改善箇所説明図

基準不適合発生箇所

改善措置の内容

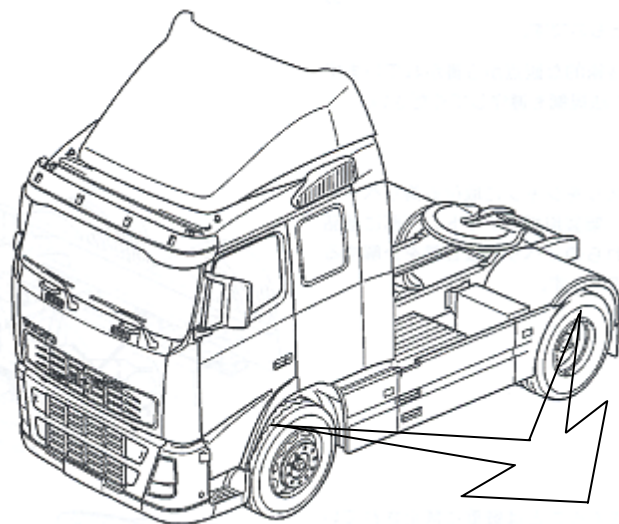
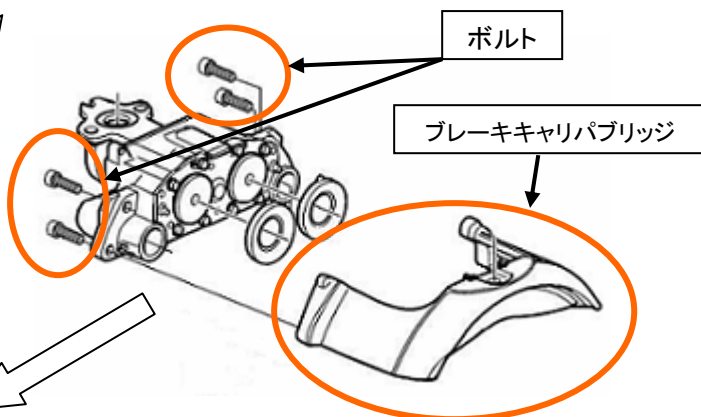
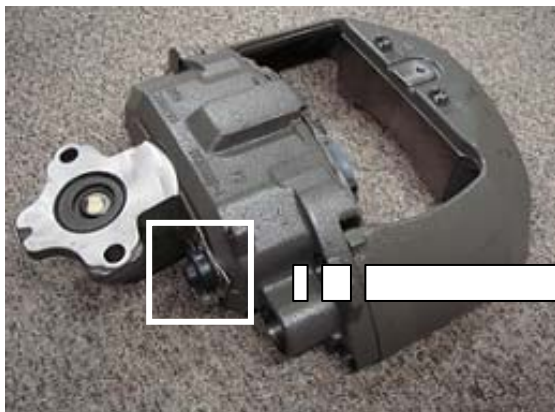
ブレーキキャリアパに取り付けられているブレーキキャリアパブリッジの取付部のねじ山に不適切なものがある。そのため、そのままの状態で使用を続けると、ボルトの締め付け力が弱くなり、最悪の場合、ブレーキが効かなくなるおそれがある。

全車両、ブレーキキャリアパのパーツナンバーとデートコードを確認し、該当する場合またはパーツナンバーとデートコードが認識できない場合はブレーキキャリアパブリッジおよびボルトを良品と交換する。

パーツナンバー	⇔	デートコード
1) 20523648	⇔	JT06
2) 20523651	⇔	AT08
3) 20523651	⇔	JT06
4) 20523651	⇔	QS49
5) 20523652	⇔	ET02
6) 20527037	⇔	AT02

改善済車両には、ブレーキキャリアパのボディー上部に黄色ペイントを塗布する。
